**Ehitusteatis nr 2611201/08391 kooskõlastusest
keeldumine ja nõuete esitamine ehitusprojektidele riigitee
nr 13216 maaüksuste piirides ja tee kaitsevööndis
Sinimäe alevikus Ida-Virumaal**

Olete kaasanud Transpordiameti (TRAM) ehisregistris (Ehitusteatis nr 2611201/08391, menetlus nr 543948) ehitusteatis menetlusse. Koos ehitusteatisega on ehisregistris esitatud ka ehitiste ja rajatiste ehitusprojektid, (edaspidi *Projektid*) AL Consult OÜ töö nr 25013 „Hoonevälise kaugküttevõrgu rekonstrueerimine“ tööprojekti staadiumis ja OÜ Maslop töö nr 250972 „katete taastamise projekt“ põhiprojekti staadiumis.

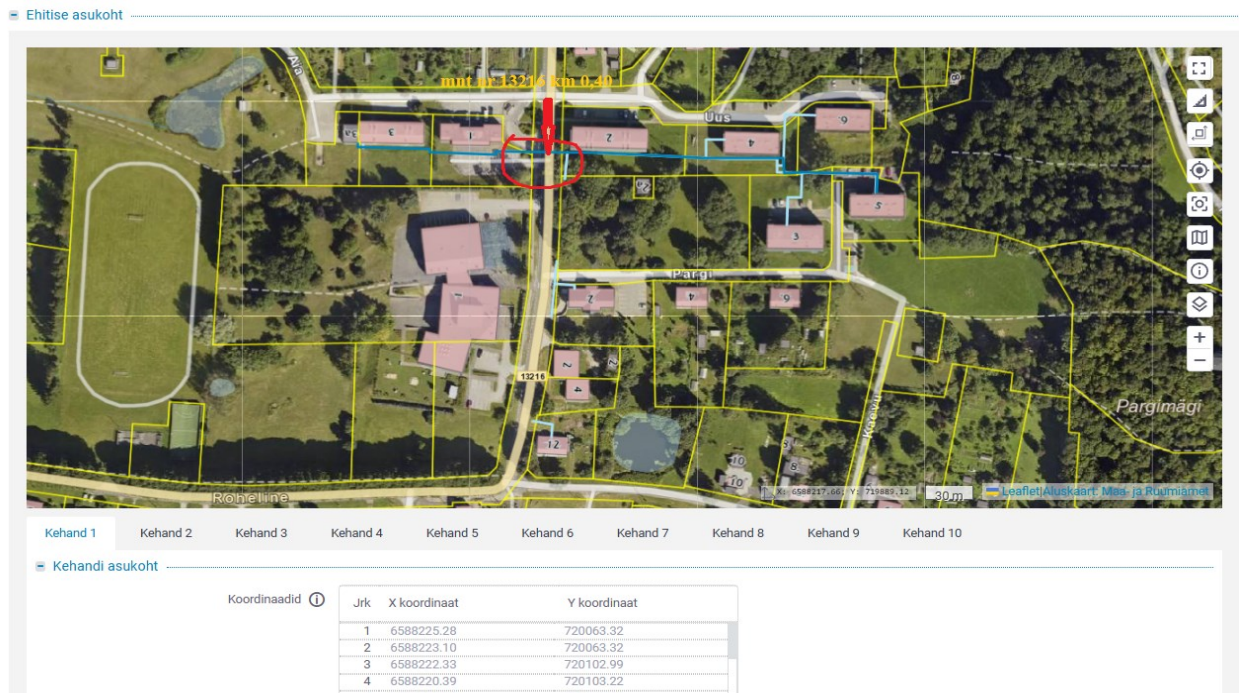
Riigitee tee piirides on ehisregistris esitatud *Projektide* ja dokumentide järgi ette nähtud ehitada kaugkütte torustikud koos sinna juurde kuuluvate ehitistega (edaspidi tehnovõrgud) Sinimäe alevikus Narva-Jõesuu linnas Ida-Virumaal. Ehisregistris esitatud Ehitise asukoht (Kehand maa-ameti kaardirakendusel) ja *Projektide* jooniste järgi jäävad kavandatavad tehnovõrgud riigitee nr 13216 Sinimäe tee km 0,40-0,56 tee piiridesse (teemaale) ja tee kaitsevööndisse.

6. Joonised tuleb esitada ka dwg formaadis.
 7. Tehnovõrkude projekti koosseisus peavad olema ka Isikliku kasutusõiguse (IKÕ) plaanid kui kavandatakse tehnovõrke riigitee alusele maale (kinnistule).
 8. Üldine märkus EHRis esitatud dokumentide kohta
- EHRis esitatud Ehitise asukoht Kehand 1 on tehnovõrkude ristumine riigitee nr 13216 km 0,40

Kuid EHRis esitatud *Projektides* sedatehnovõrkude ristumist riigiteega ei käsitleta – palume dokumentid vastavusse viia;

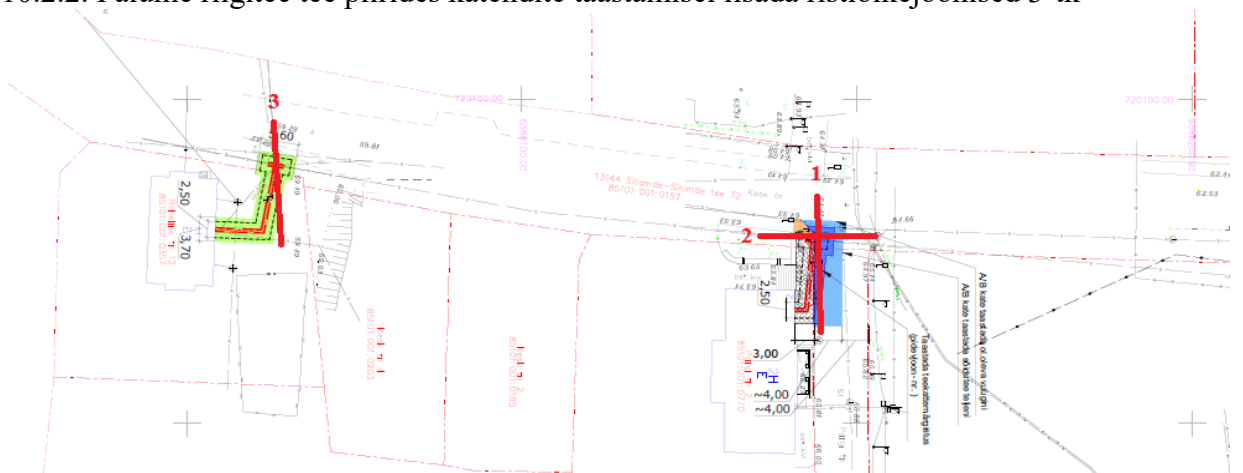
9. Märkused Projekti töö nr 25013 kohta:

- 9.1. Projekti koosseisus puuduvad IKÕ plaanid – palume lisada;
- 9.2. Projektis ei tuvastanud lõigul HS8(T/A) – ÜH-3 – N1(82) – S-7 pikiprofiili – palume lisada;
- 9.3. Projekti koosseisus puuduvad joonised dwg formaadis – palume lisada;
